改善箇所説明図

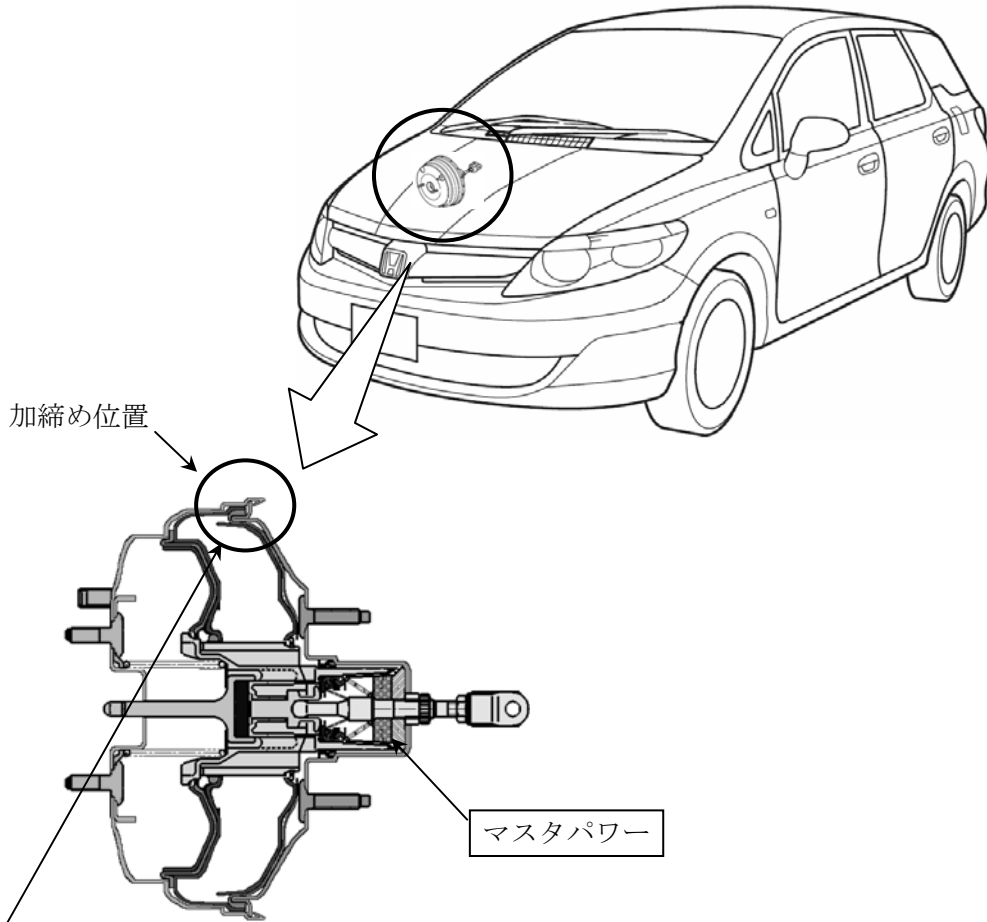
基準不適合発生箇所

負圧式ブレーキ倍力装置（マスタパワー）において、製造工程でのマスタパワーの筐体加締め位置が不適切なため、ブレーキペダルを踏むとマスタパワー内の負圧を保持するシールがずれ、負圧が保持できなくなるものがある。そのため、ブレーキを踏んだ際に、運転者の予測より制動停止距離が伸びるおそれがある。

改善の内容

全車両、マスタパワーの筐体移動量を点検し、点検基準を外れるものはマスタパワーを良品と交換する。

識別：右フロントドア ドアチェッカー上側ボルト頭部に黄色ペイントを塗布する。
